ID: Codice procedura (ID_VIP/ID_MATTM):10844

Impianto per la produzione di energia elettrica da fonte eolica, costituito da 6 aerogeneratori della potenza complessiva di 37,2 MW, un sistema di accumulo da 25 MW e relative opere connesse in località "Rempillo" nel comune di Pitigliano (GR).

TESTO DELLE OSSERVAZIONI

Immagine n. 4 Situazione di saturazione da impianti FER nella provincia di Viterbo. Non sono riportati gli impianti fotovoltaici e agrivoltaici che hanno inciso per buona parte nel cumulo di impianti FER per superare già nel 2023 gli obiettivi del PNIEC assegnati alla Regione Lazio per il 20230.

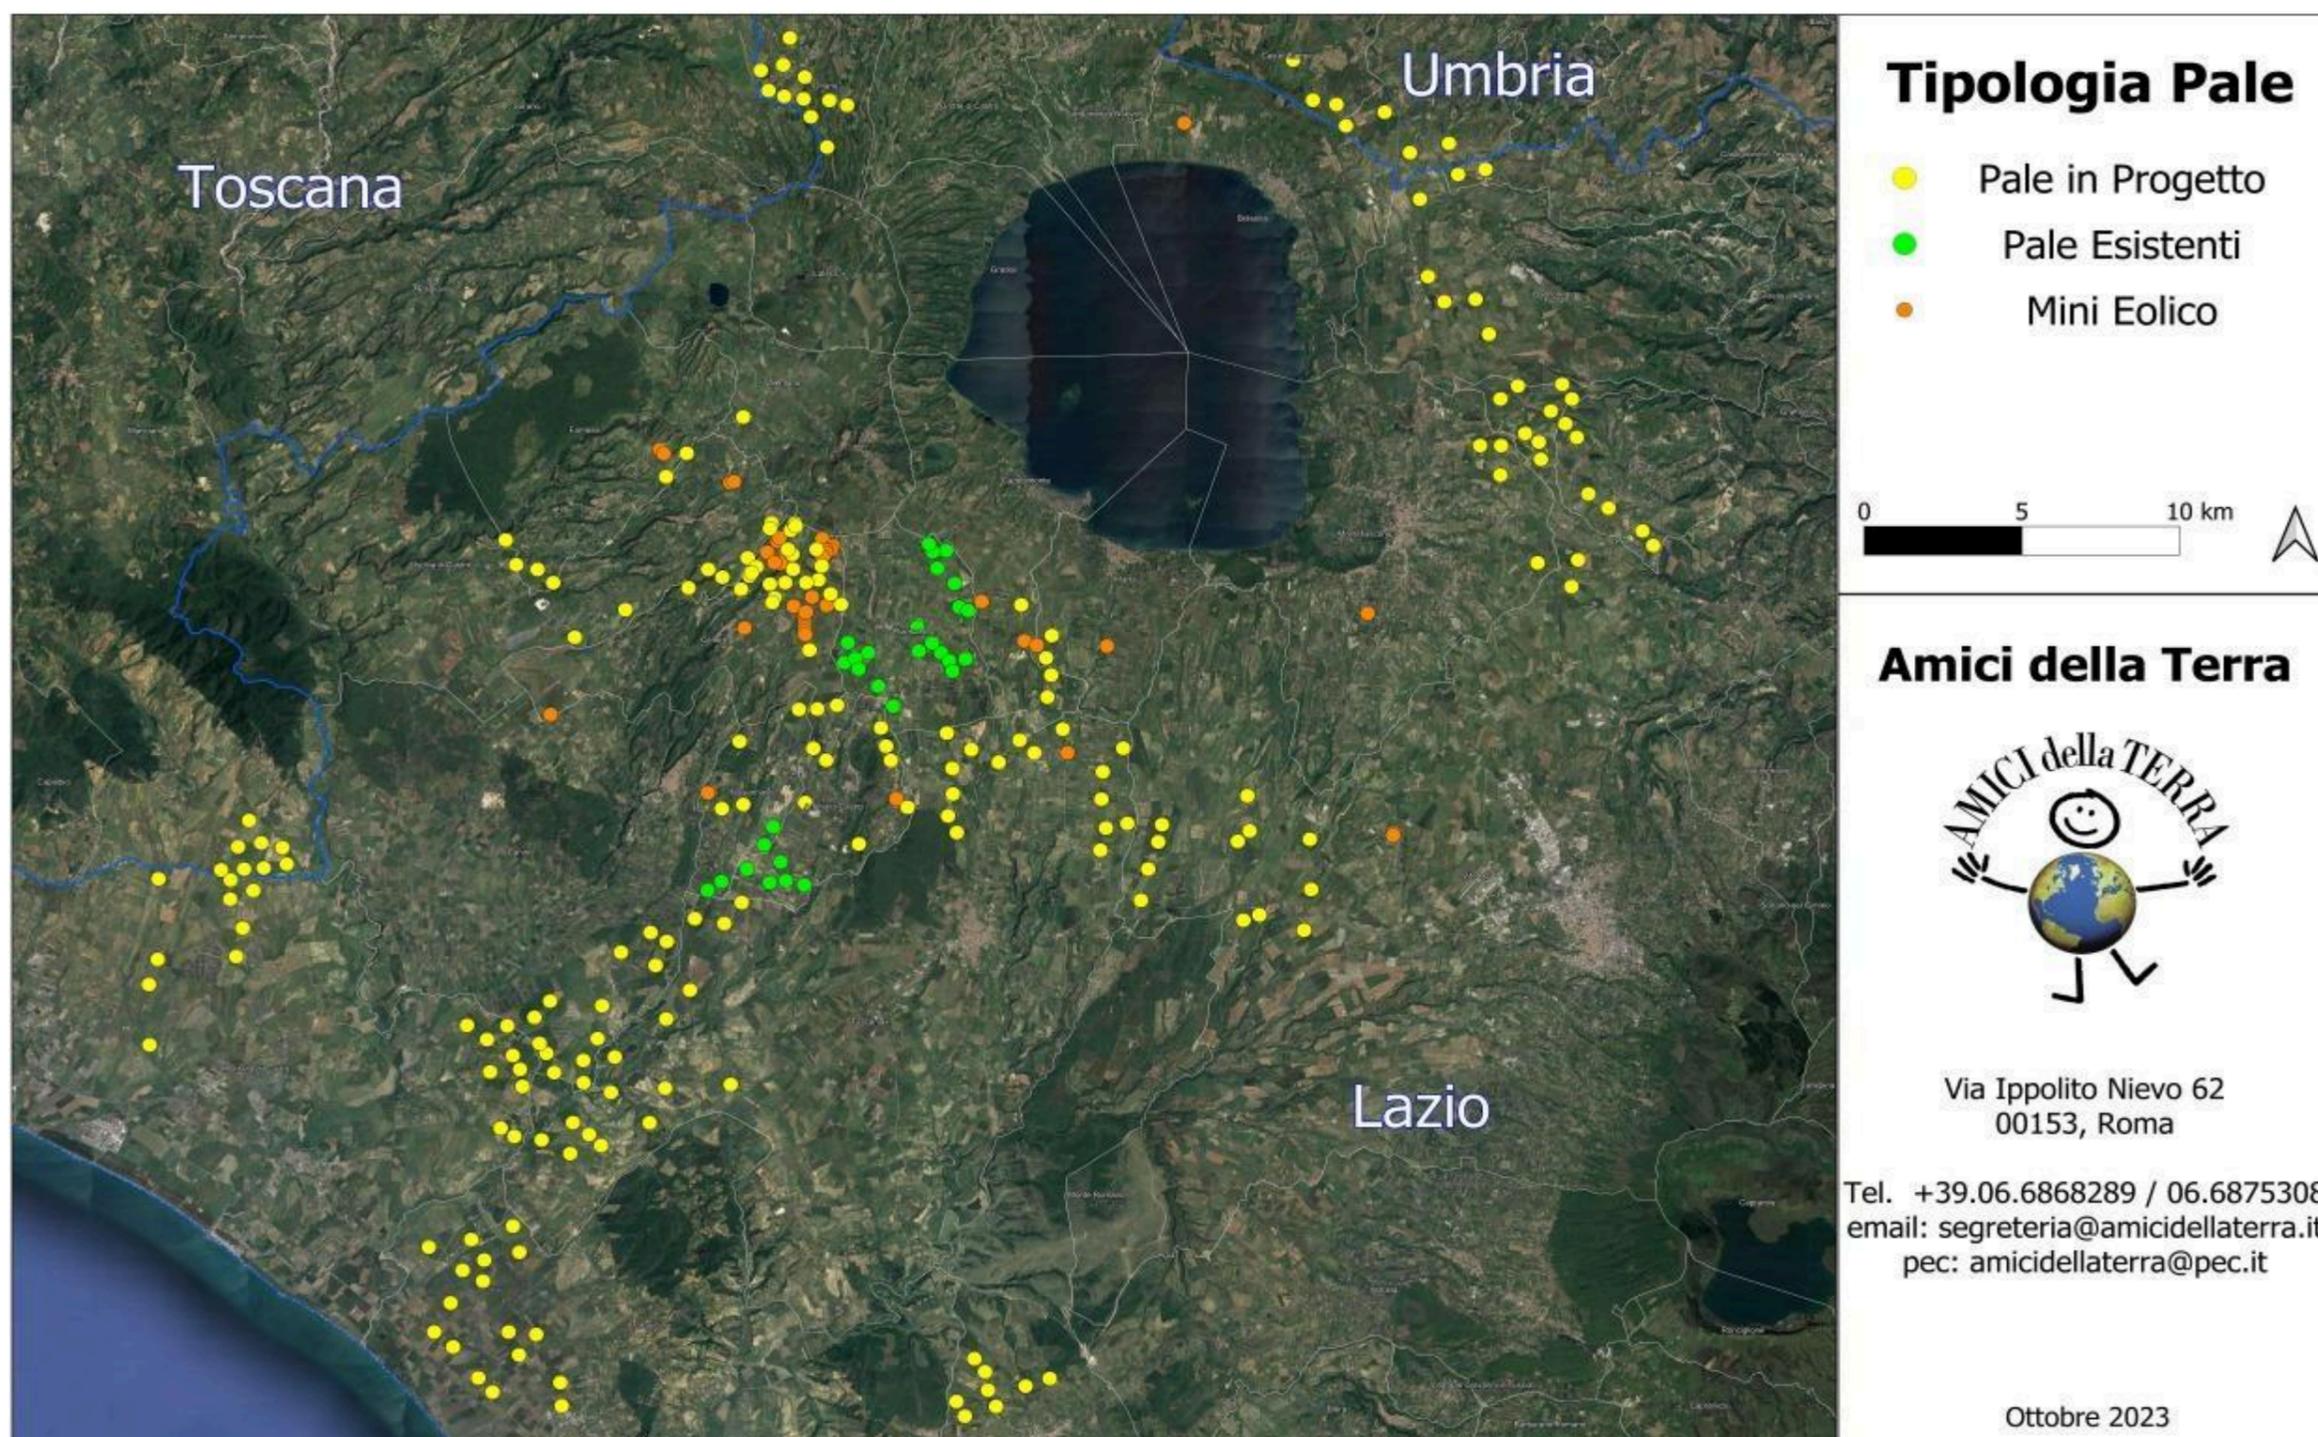
nn. 1 e 2 e crea anche degli impatti negativi anche sui beni naturalistici come verrà dettagliato nell'Osservazione n. 4. Inoltre andrebbe a sommarsi al già enorme cumulo di impianti eolici e fotovoltaici e geotermici che già creano una elevata criticità ambientale nella provincia di Viterbo e interferiscono anche con il territorio toscano come si può vedere dalle immagini nn. 4 e 5 dell'Allegato n. 1.
